**NOTA TÉCNICA SOBRE LAS ALTERNATIVAS DE
UBICACIÓN DE SONDEOS DE CAPTACIÓN DE
AGUA DE MAR PARA LA ALIMENTACIÓN DE UNA
PLANTA DESALADORA Y EVALUACIÓN DE LAS
OPCIONES DE VERTIDO DE LA SALMUERA DE
RECHAZO EN LA PLANA DE OROPESA
(CASTELLÓN)**

Madrid, 2 de marzo de 2006

Instituto Geológico
y Minero de España

INFORME	Identificación: H8.003.06
	Fecha: 02-03-2006
TÍTULO Nota técnica sobre las alternativas de ubicación de sondeos de captación de agua de mar para la alimentación de una planta desaladora y evaluación de las opciones de vertido de la salmuera de rechazo en la Plana de Oropesa (Castellón).	
PROYECTO Asistencia técnica a la empresa estatal ACUAMED, S.A.	
RESUMEN <p>El objetivo de la nota técnica es hacer una valoración técnica de distintas alternativas planteadas por la empresa estatal ACUAMED, S.A., para la captación de agua de mar para desalar en el entorno de la localidad de Oropesa de Mar (Castellón).</p> <p>En origen se plantearon dos alternativas de captación: toma directa desde el mar, y bombeo en sondeos próximos a la costa. Igualmente se plantearon dos alternativas de gestión de la salmuera de rechazo: vertido a cauces superficiales, y vertido a mar abierto.</p> <p>T

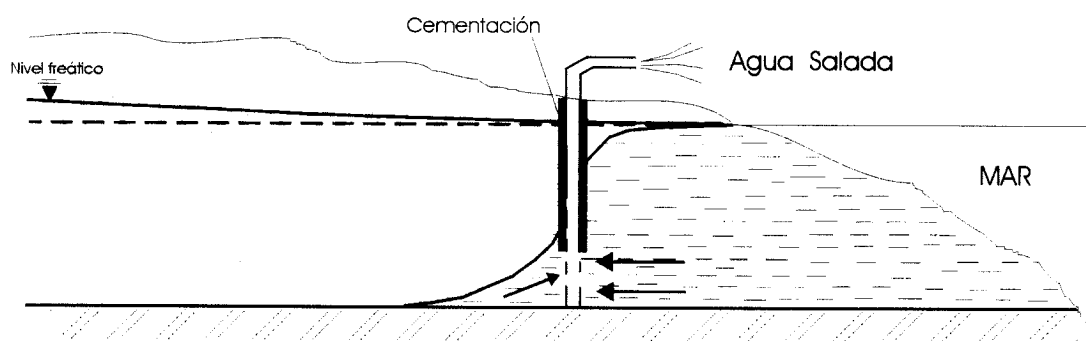
En ambas opciones el objetivo es la captación de agua de mar bombeando por debajo de la interfase agua dulce – agua de mar, con el fin de conseguir una composición constante del agua a desalar, así como evitar cualquier afección a captaciones del entorno. Con este fin se debe plantear una serie de estudios, que se proponen a continuación.

6.- Sí parece probable la obtención de caudales de 100 L/s, en el acuífero pliocuaternario, en conjunto, aunque esta opción precisa una evaluación de los efectos que dicho bombeo puede provocar en captaciones próximas, y sobre la interfase. De manera preliminar, la afección puede ser mínima si se confirman valores elevados de transmisividad, si se dispone de suficiente espesor de acuífero saturado con agua de mar y si se diseñan correctamente los sondeos de explotación en lo que respecta a la ubicación de los tramos ranurados y posición de la bomba (Figura 1).
